(仮称)NemaruPort II 基本設計業務 公募型プロポーザル 質問回答書

本プロポーザル実施において提出されました質問について、次のとおり回答します。  
 当該回答は、応募要領の追加または修正とみなします。質問に対する回答と、他の資料等との間で相違があった場合は、質問に対する回答を優先するものとします。  
 質問の趣旨が他のものと同じと読み取れるものについては、まとめています。

# 東部東地区 宅地擁壁計画平面図(5)

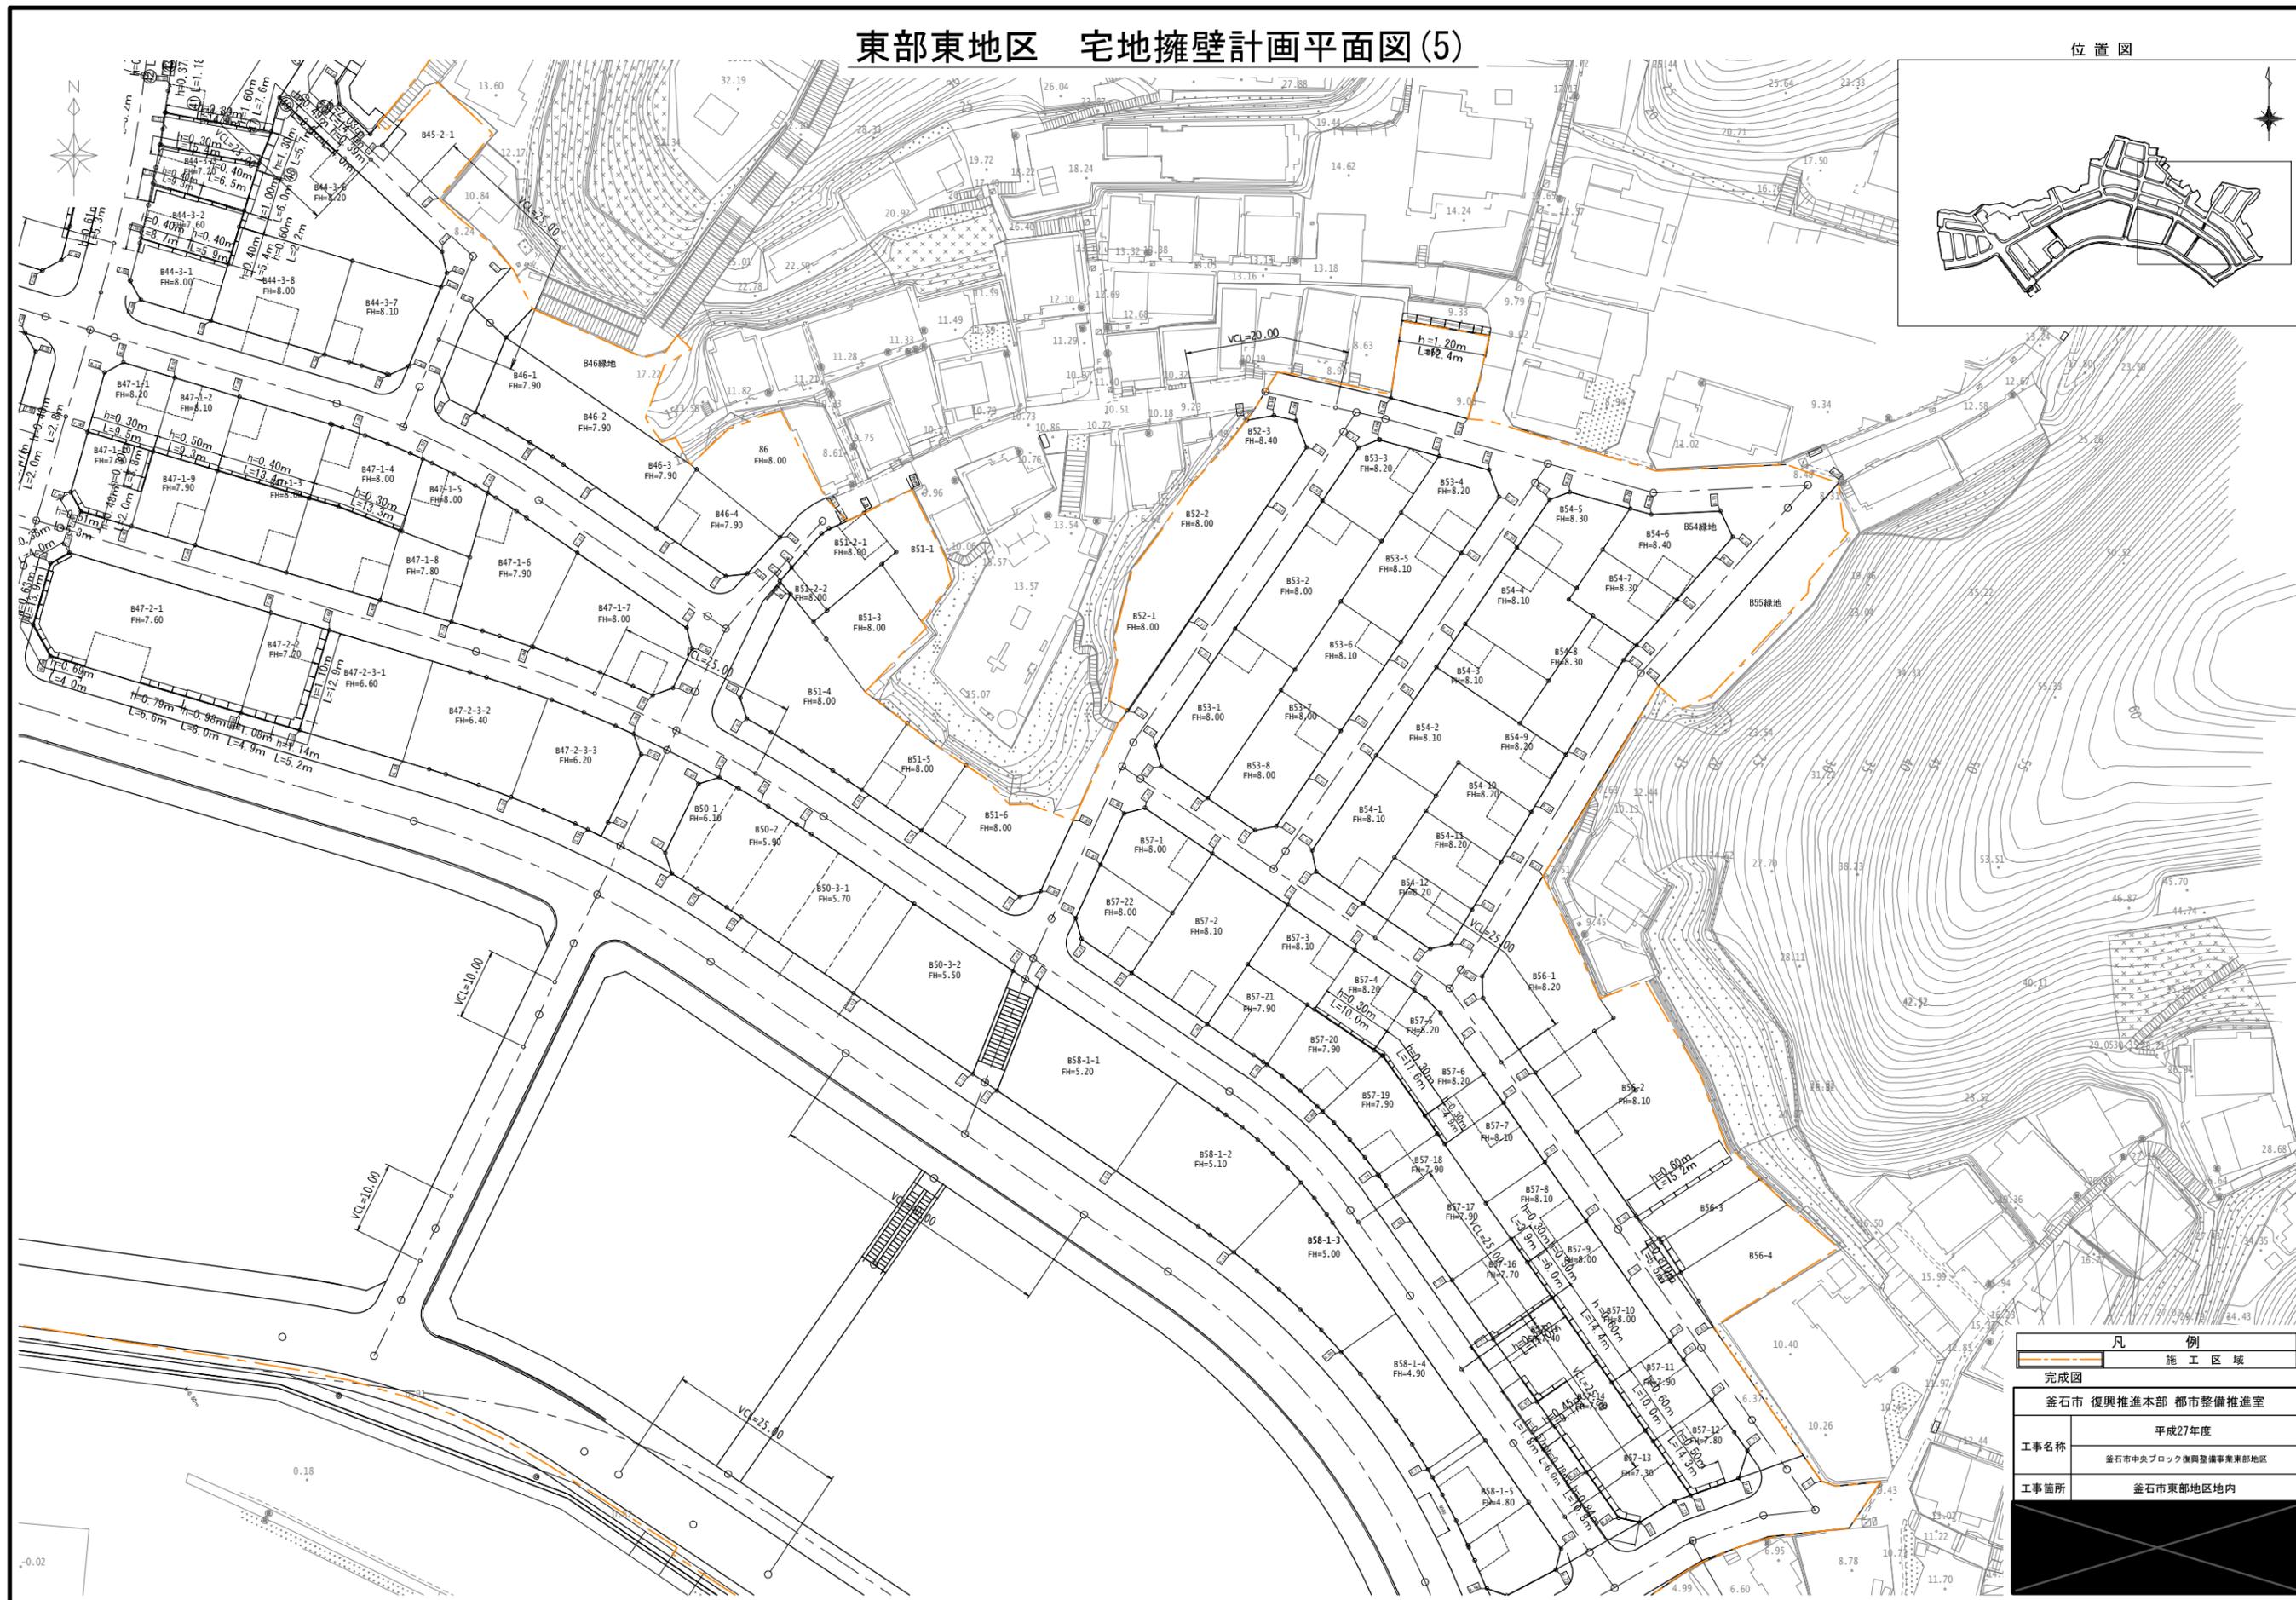
110		現在の敷地及び敷地周辺の地面の高低差に関する資料があればいただけないでしょうか。	本回答の後ページに掲載いたします。
111		現在の敷地周辺写真をいただくことはできますか。	10月2日17時にかまいしDMCホームページのプロボ関連ページに追加掲載いたします。
